Merknadsskjema – Begrenset høring 23.01.2026 – 13.02.2026

Plannavn	FANA. GNR 13, BNR 808 MFL., STORETVEIT UNGDOMSSKOLE
Arealplan-ID	4601_70780000
Saksnummer	PLAN 2022/20707 / 202116215
Utarbeidet av	Henning Larsen AS
Sist revidert	02.03.2026

Endringsskjema: Oppsummering av endringer av planforslag

Merknadskart

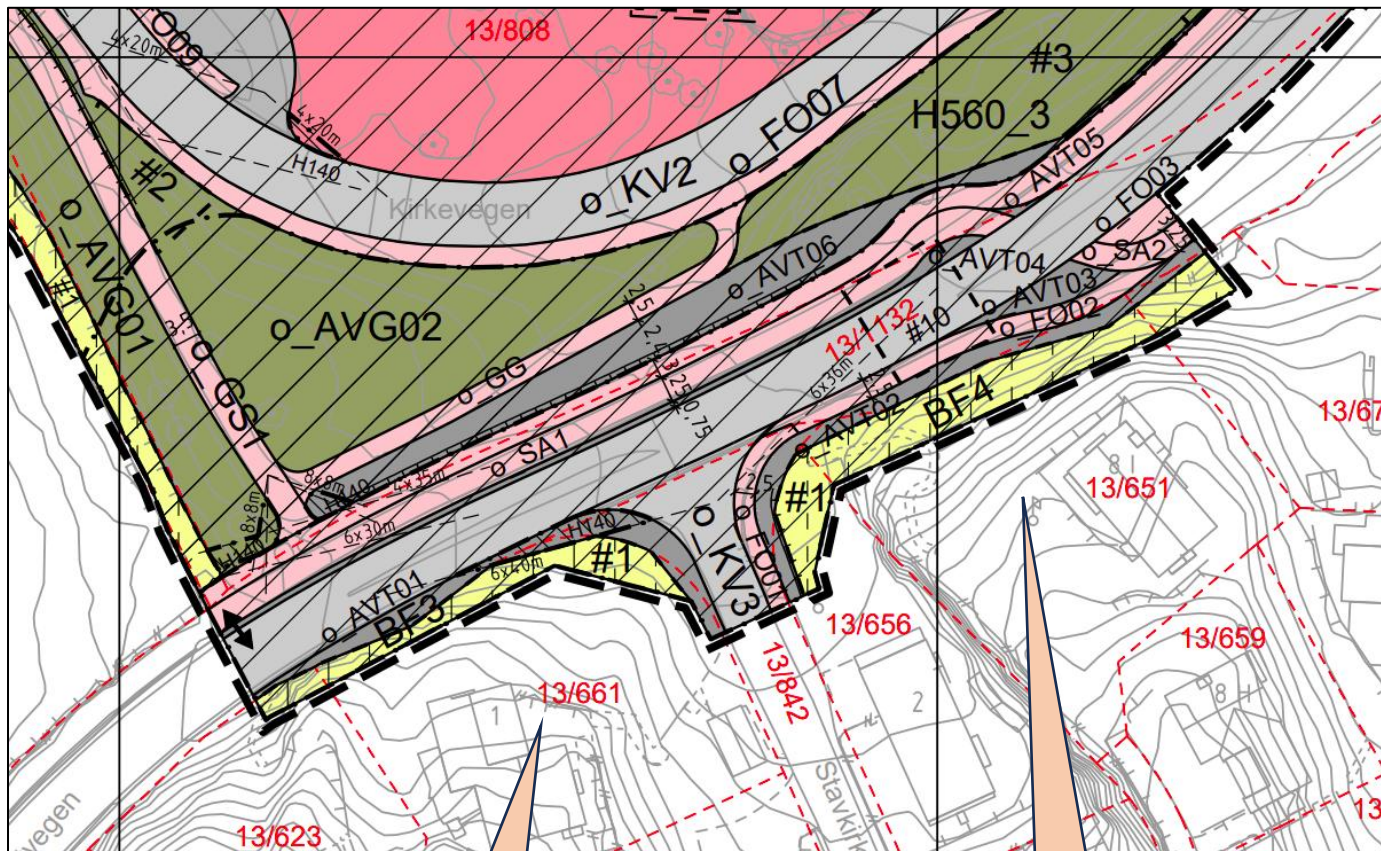
Nr.	Avsender	Hovedpunkt i merknad/uttalelse	Forslagsstillers kommentar	Endringer		
				Kart	Bestemmelser	Beskrivelse
PRIVATE MERKNADER						
1	Turid Økland og Eirik B. Haaland Stavkirkeveien 8I Gnr. 13, bnr. 651 08.02.2026	1. Ønsker en beskrivelse av hvordan anlegging av nytt fortau rundt svingen i Stavkirkevegen samt etablering av fotgjengerovergang vil påvirke deres eiendom.	1. Nytt fortau vil i liten grad berøre merknadsstillers eiendom, men fortauets sideareal for grøft, terrengtilpasning og ev. mur skal etableres innenfor o_AVT02, og som delvis ligger på merknadsstillers eiendom. Eksakt utforming vil avklares i senere prosjekteringsfaser.	-	-	-
2	Gunn Kvernevik og Are J. Knudsen Stavkirkevegen 1 Gnr. 13, bnr. 661 12.02.2026	1. Ønsker en oppklaring i forhold til hva som planlegges som midlertidig løsning for fotgjengerovergang.	1. Løsningen omfatter oppmerket gangfelt med skilt. Det er per nå ikke avklart om vil være behov for signalregulering. Videre prosjektering vil avgjøre om det er behov for eksempel opphøyd gangfelt eller signalregulering. Fartsnivået på Storetveitvegen vil legges til grunn for valg av løsning.	-	-	-

2. Ønsker informasjon om hvordan den endelig løsning for hvordan overgangen vil bli med lyskryss, nye fortau osv.	2. Endelig løsning vil omfatte signalregulert gangfelt og sykkelkryssing, som vist i plankartet. Kryssingspunktet vil kobles til nye/oppgraderte systemer for syklist (o_SA1/2 og o_FO03/o_FO04). Venstresvingefelt inn i Stavkirkevegen vil fjernes.	-	-	-
